Mission régionale d'autorité environnementale
Grand Est

**Avis sur le projet d'exploitation
du Parc éolien de la Fontaine Oiseau
sur les communes de Givron, Chaumont-Porcien et Doumely-Bégnny (08)
porté par SAS PE DE LA FONTAINE OISEAU (VALECO)**

n°MRAe 2023APGE125

| Objet de la demande | Demande d'autorisation environnementale de construire et d'exploiter un parc éolien de 4 aérogénérateurs et 2 postes de livraison. |

Figure 2: La ZIP est dans un secteur où l'éolien est déjà présent

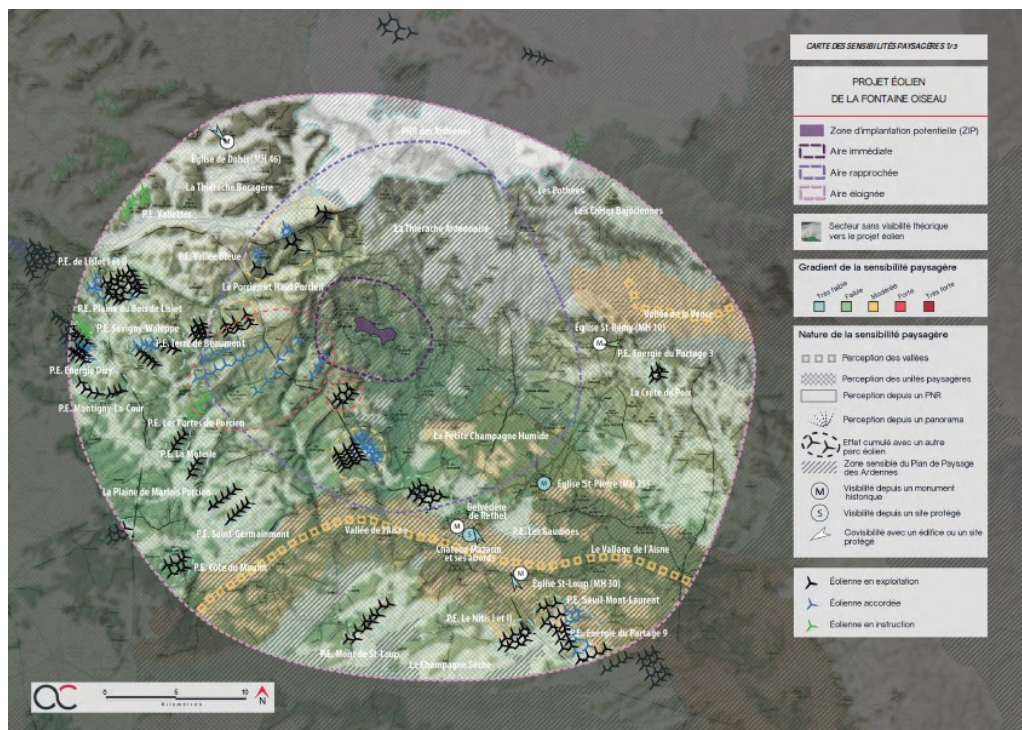
L'Ae note que le présent projet est dans un secteur qui s'inscrit plus largement dans le prolongement d'autres parcs éoliens, dans un rayon de 27 km autour du projet, on recense 40 parcs éoliens dont 28 sont en exploitation, 9 sont accordés, 3 sont en cours d'instruction (avec avis Ae). Le projet éolien de la Fontaine Oiseau correspond toutefois et pour le moment à un parc isolé et ne s'implante pas en continuité de parcs déjà existants. Il se situe dans la zone géographique proche du projet éolien « Moulin à vent ».

Figure 4 : Carte de la sensibilité paysagère des axes de déplacement

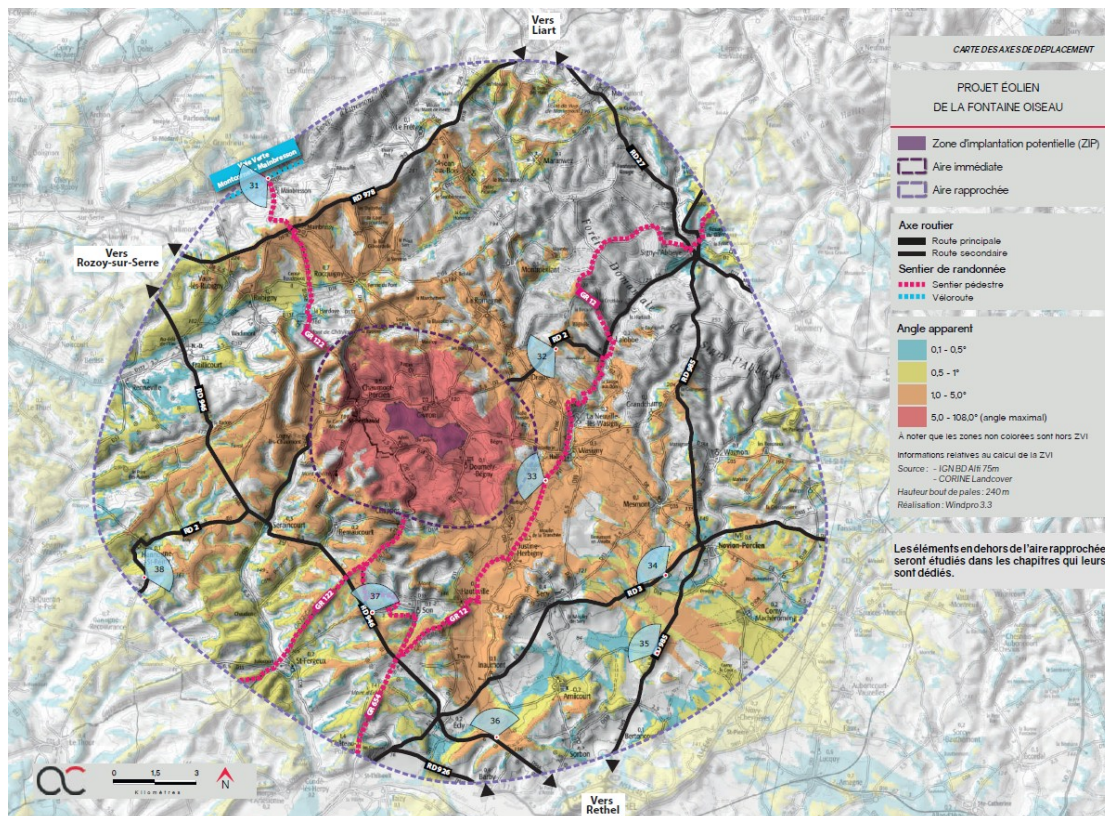
Ce projet est situé au sein de la sous-entité du Bas Porcien bocager. Les villages de Givron, Chaumont-Porcien et Doumely-Bégnny, sont en contact visuel direct avec la zone d'implantation du projet et les risques de saturation sont importants. En effet, ce secteur rural des Ardennes est encore vierge de machines. L'impact du projet sur ce secteur à caractère bucolique doit être considéré comme fort sur le paysage et sur le cadre de vie de ses habitants.

Bien que faisant partie d'un paysage local encore non surchargé d'éoliennes, l'Ae considère pour sa part que le dossier aurait dû s'assurer que les effets cumulés de ce parc et des autres parcs ne génèrent pas des angles d'occupation des horizons trop importants (supérieurs à 180 °) et laissent au contraire des angles de respiration suffisants (supérieurs à 120 °).

L'Ae recommande de compléter le dossier par une étude complète d'encercllement des villages voisins du projet pour les projets connus par l'administration, en particulier le parc « Moulin à vent ».
